II MODIFICACIÓN DE ESTUDIO DE IMPACTO AMBIENTAL YANACOCHA

LEVANTAMIENTO DE OBSERVACIONES - ANA

Prepared for:
Minera Yanacocha S.R.L.

Prepared by:
STANTEC PERU S.A.

Path: C:\Users\crisat\Documents\ArcGIS\Packages\Figura_4.18_Distribuc_PermeabilidadCapa3_2F312142-F5D0-48E3-BCA6-22CC63CEC6FV101\Figura_4.18_Distribuc_PermeabilidadCapa3.mxd

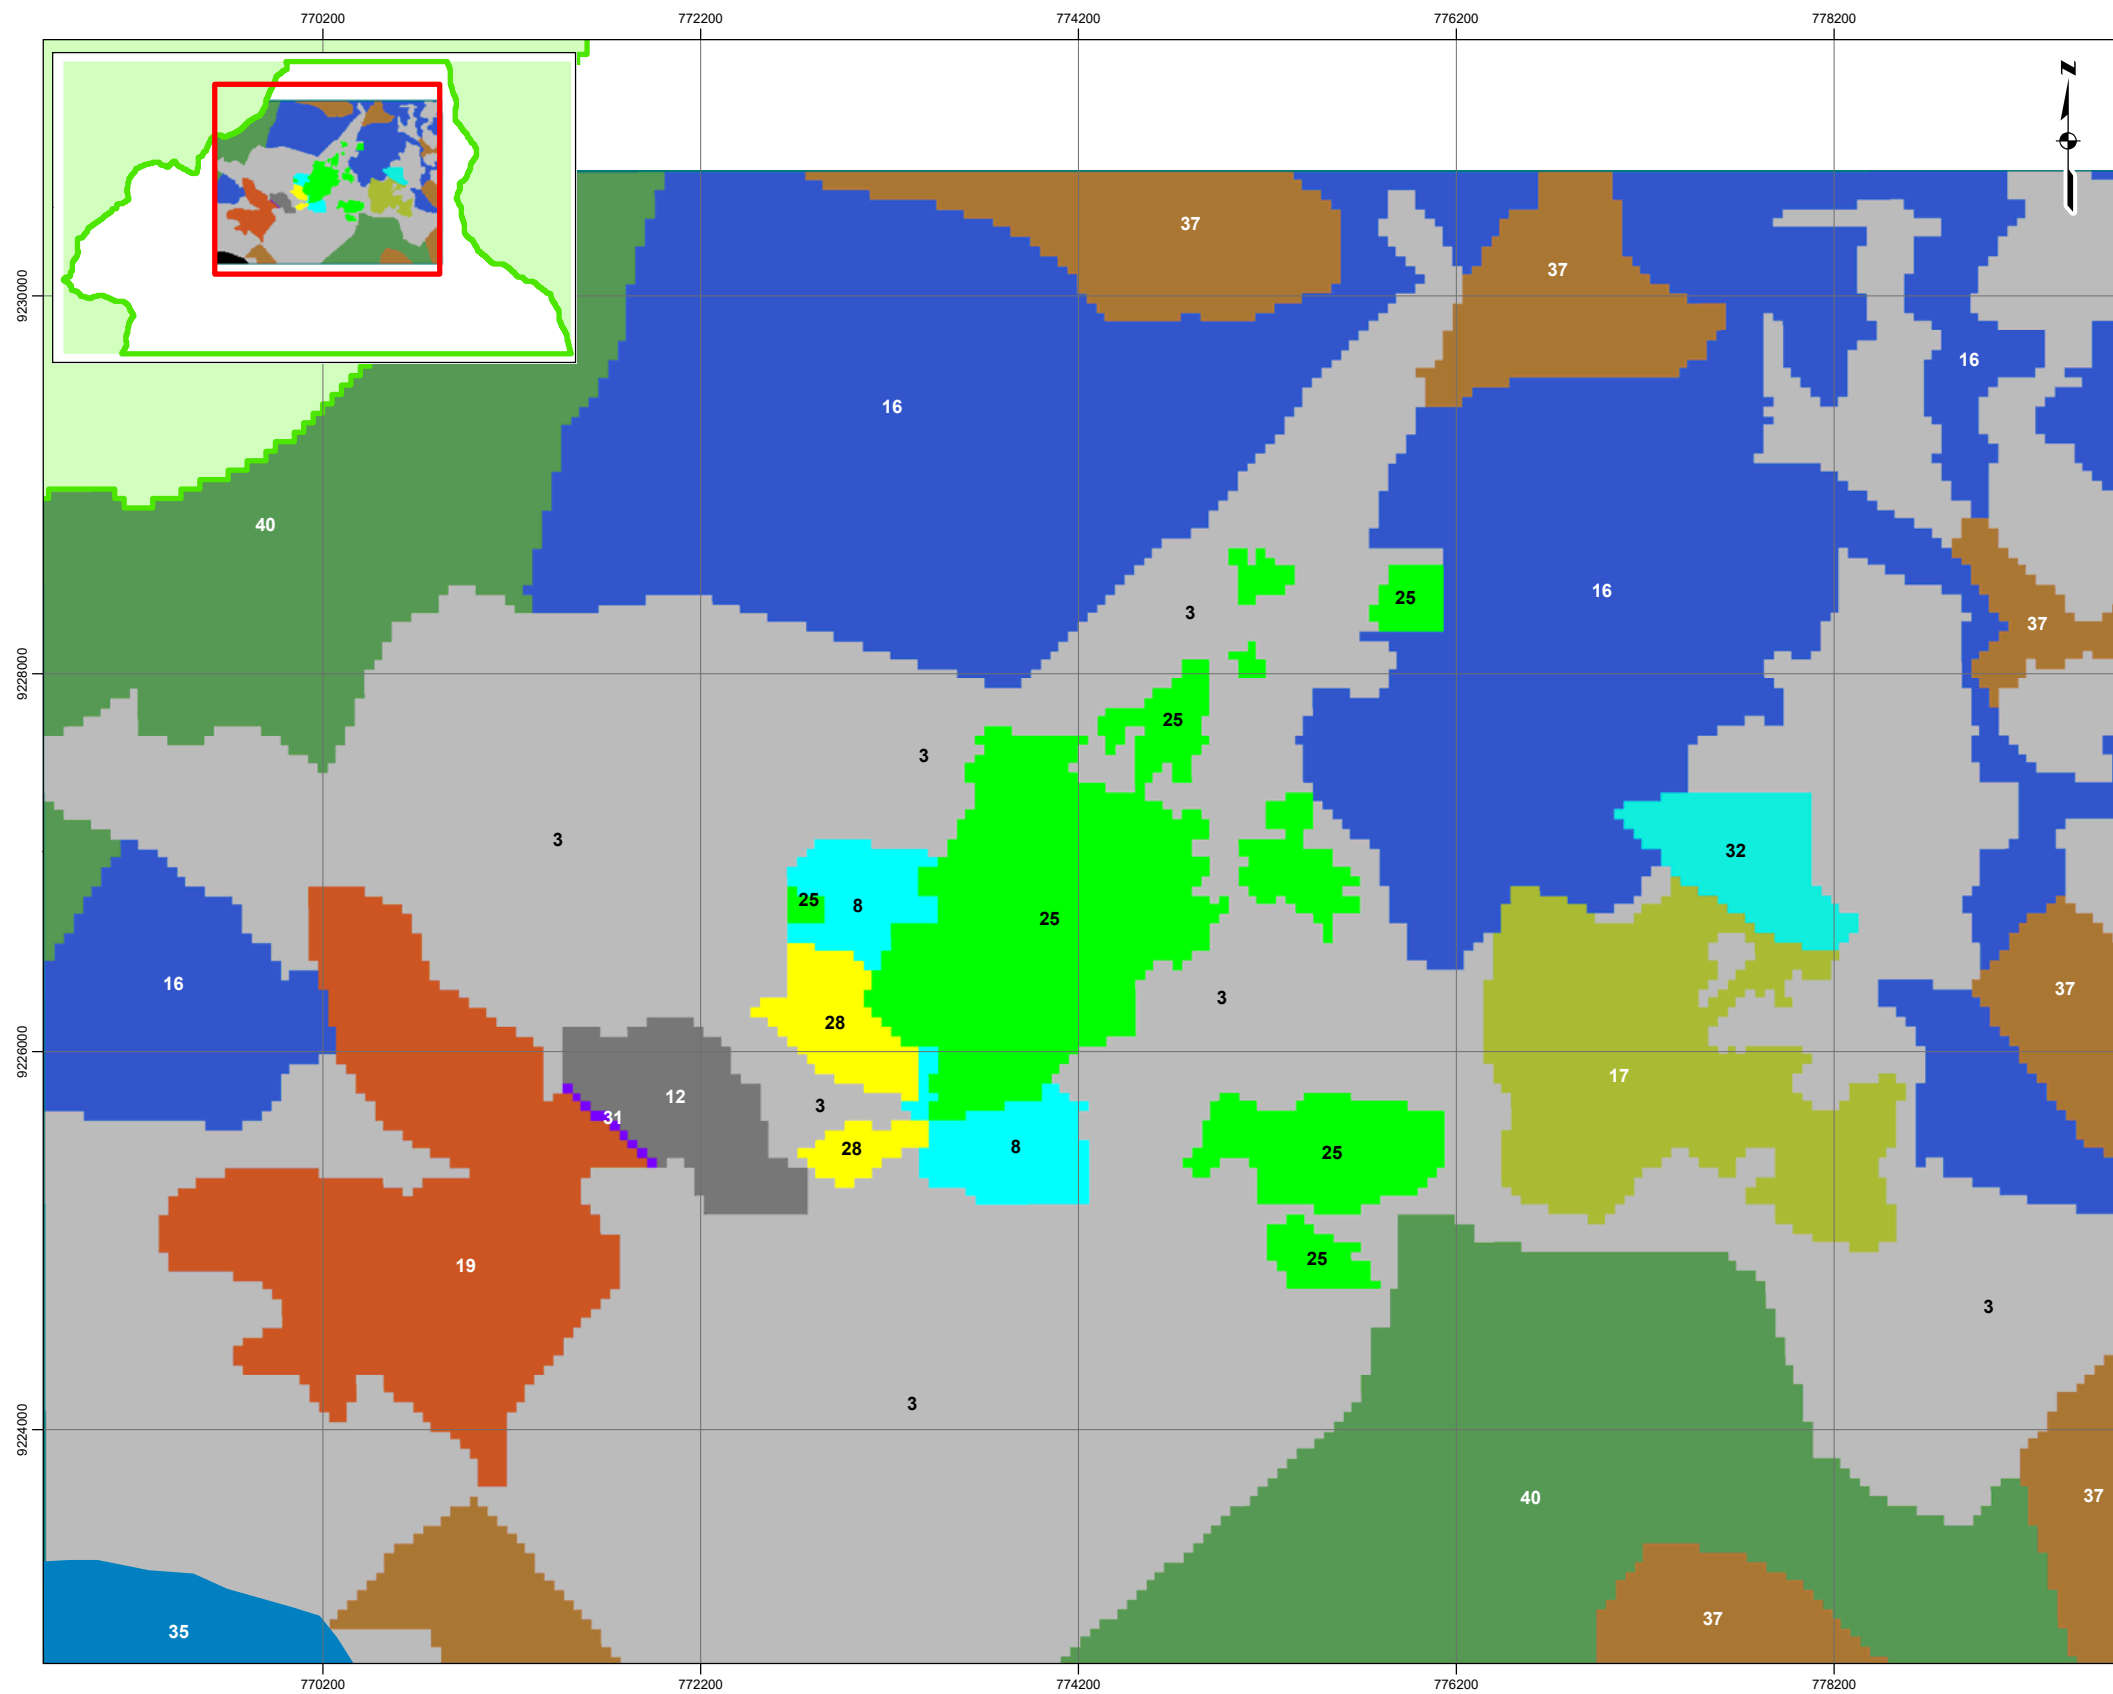
d. Del modelo numérico no se especifica los valores de permeabilidad utilizados para la calibración del mismo, solo se muestran en las Figuras 4.16, 4.17 y 4.18, donde el nombre a cada zona de permeabilidad difiere con lo desarrollado en el sub-ítem 3.4.2, así mismo atendiendo la observación respecto a las características hidrogeológicas literal "c", deberá de uniformizar términos conceptuales y los usados para la definición de zonas en el modelo numérico.

- g) A continuación se muestra las Figuras Obs 27g, las cuales muestran la distribución espacial de los valores de coeficientes de almacenamiento (Sy), las cuales se incluirán en el Anexo F5 Estudio Hidrogeológico.

TÍTULO: **ESTACIONES DE MONITOREO DE CALIDAD DE AGUA SUPERFICIAL Y EFLUENTES PARA SEGUIMIENTO Y CONTROL**

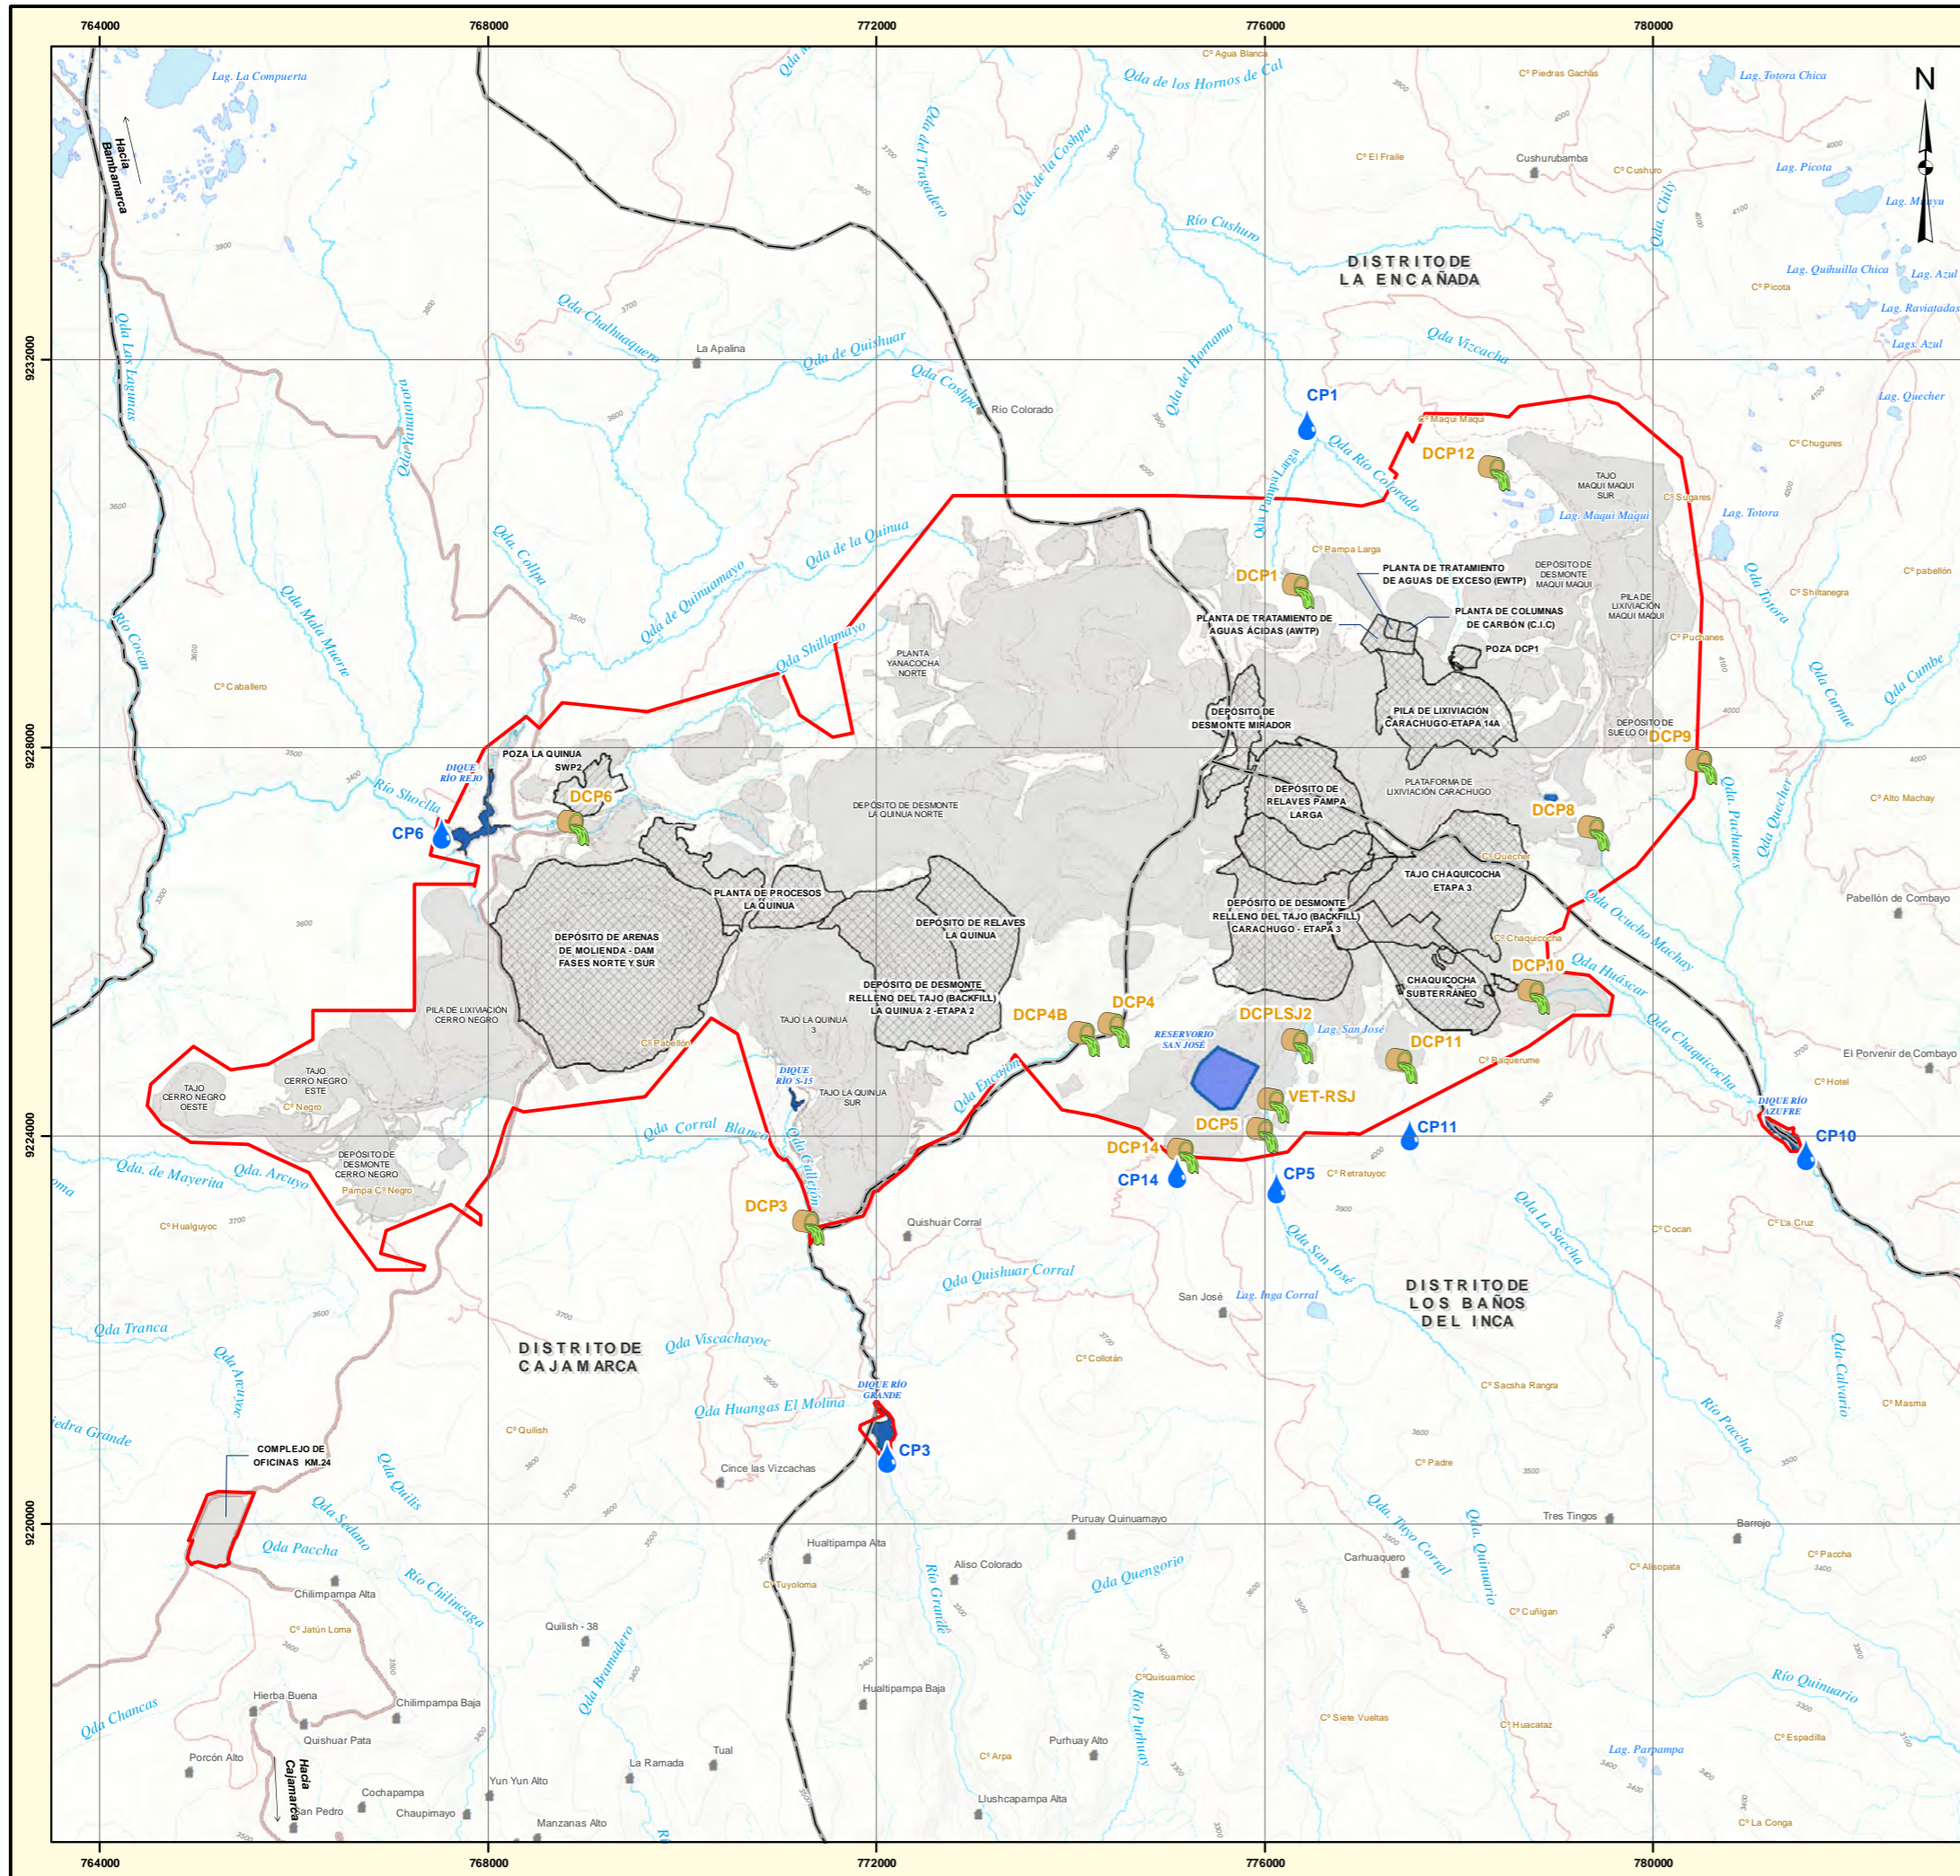
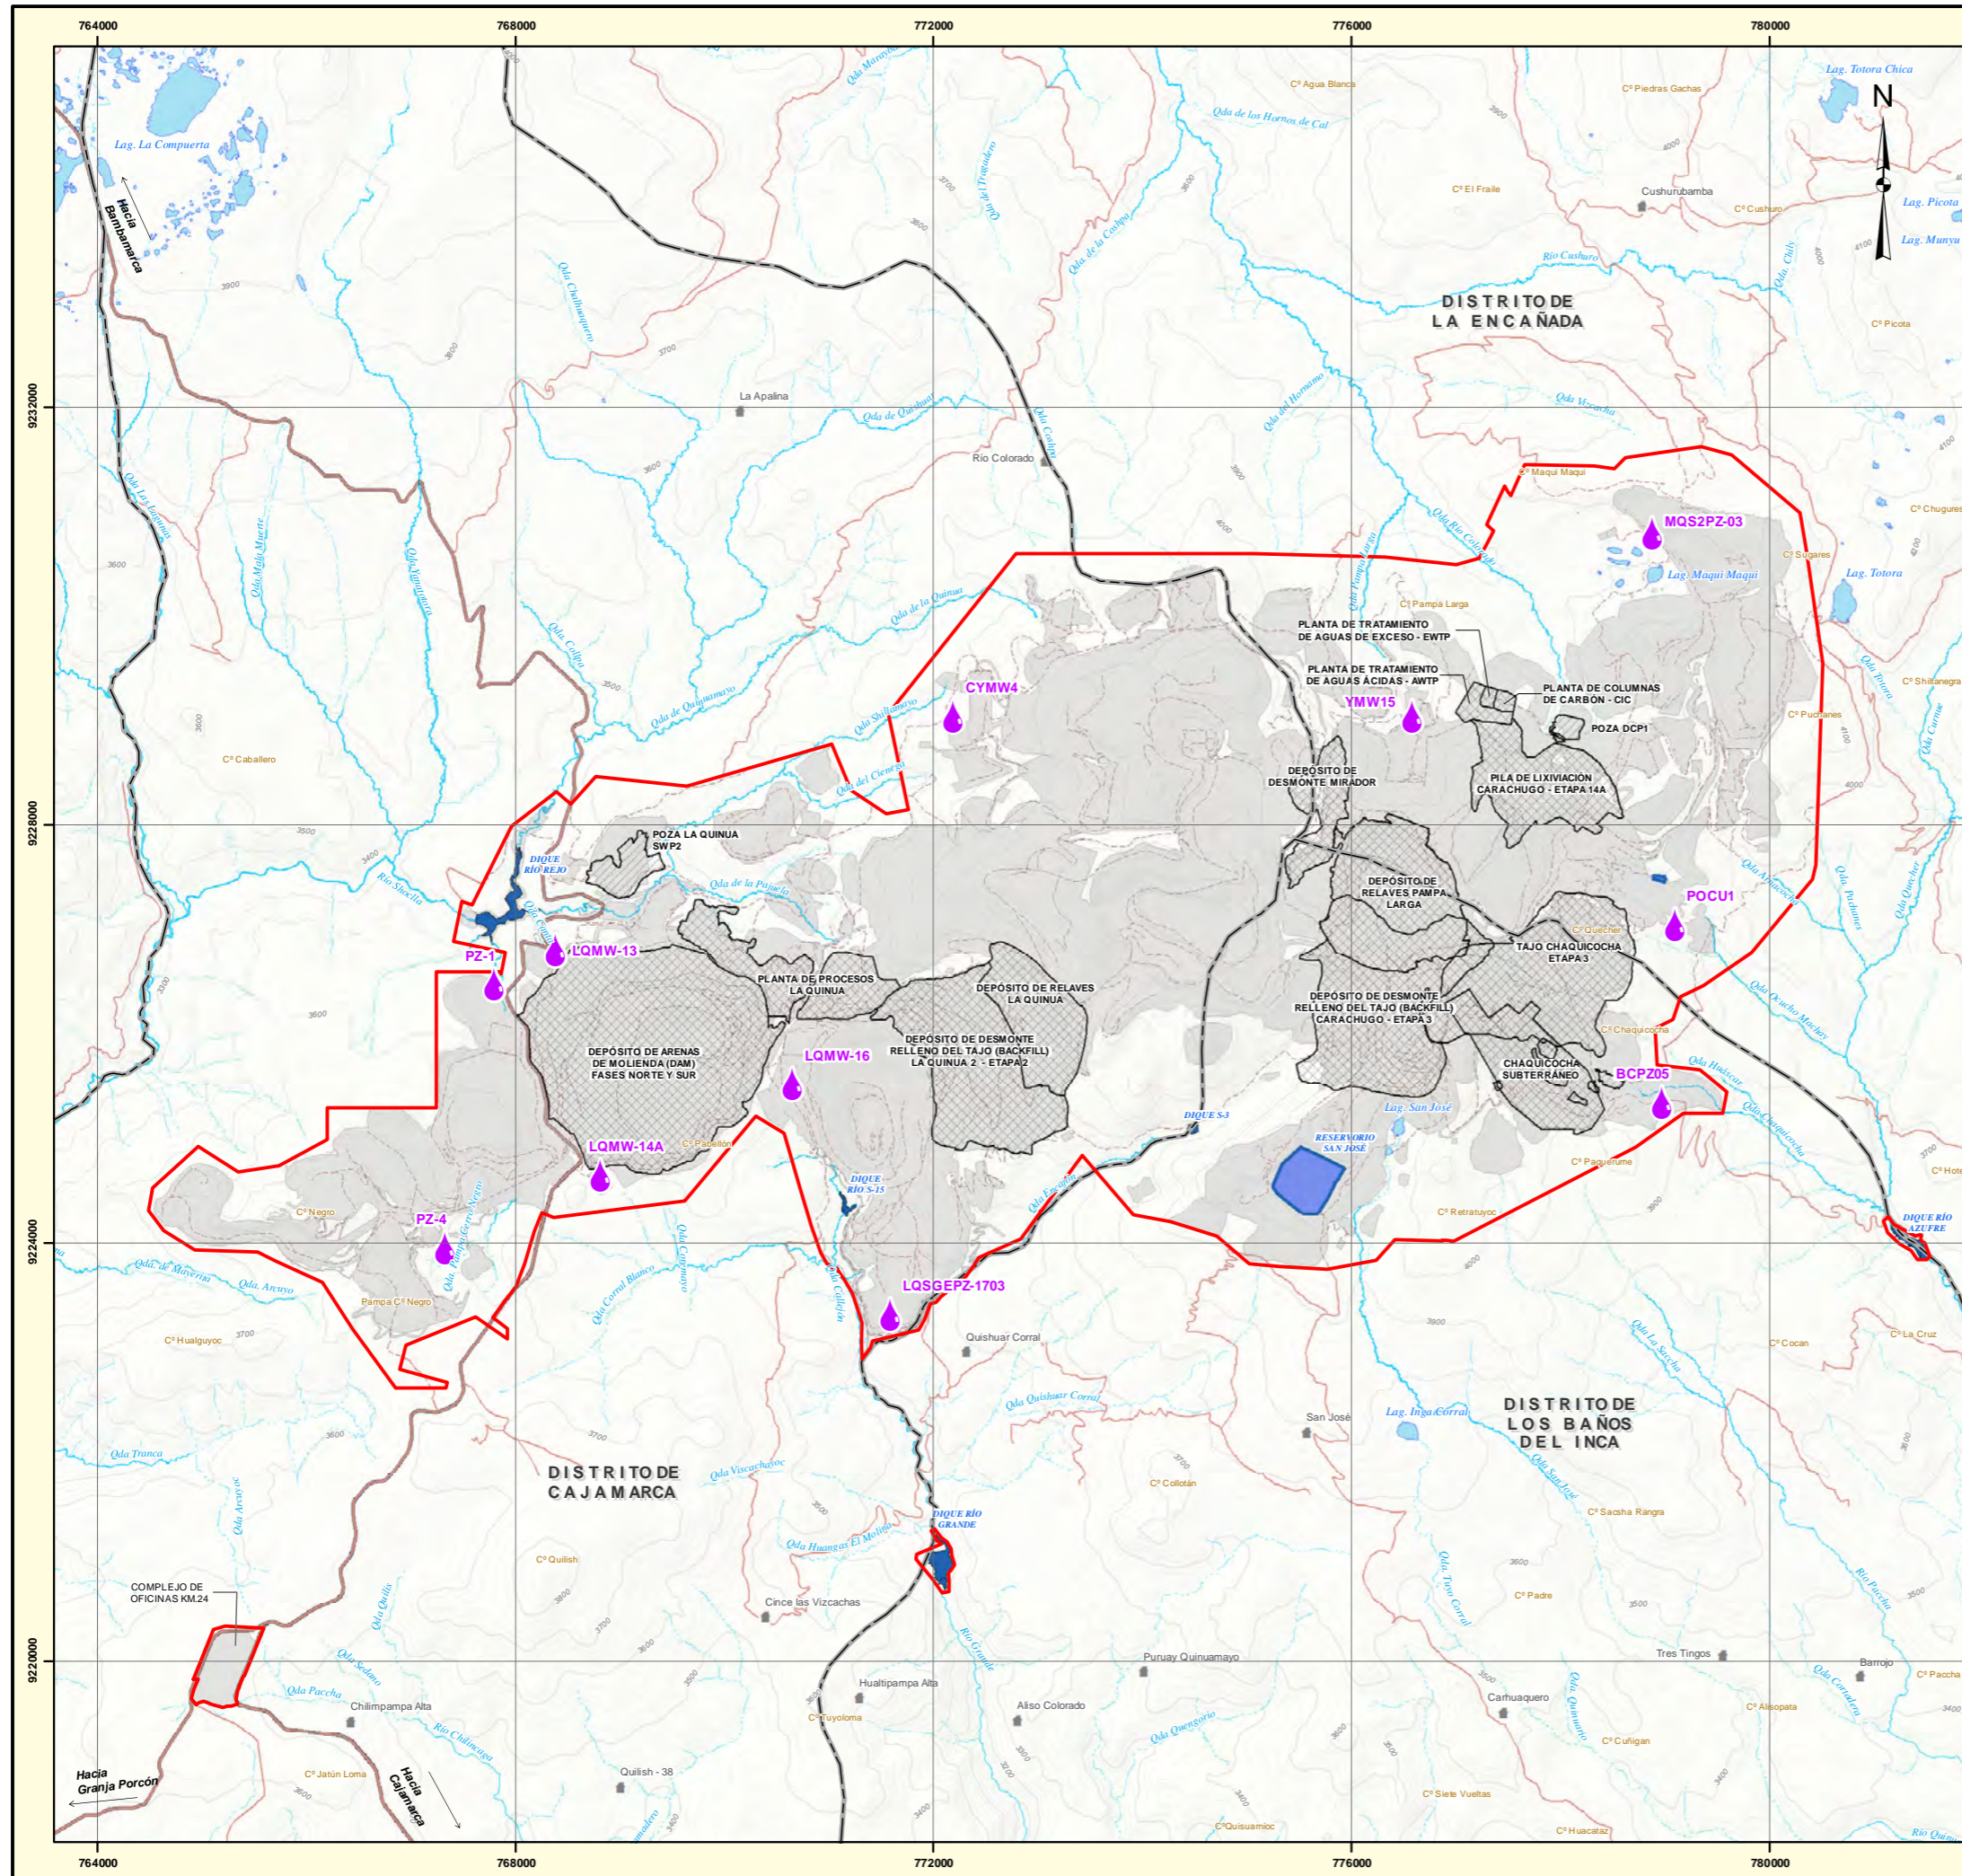
b. Presentar un plano y tabla del Programa de monitoreo de calidad de agua superficial, efluente, subterránea, que incluya: código de estación, descripción, coordenadas de ubicación (UTM, datum WGS 84, zona correspondiente), parámetros de monitoreo, normativa aplicada, frecuencia de monitoreo, etapa y reporte; adjuntar los archivos digitales (kml, cad, gis) para validar la información.
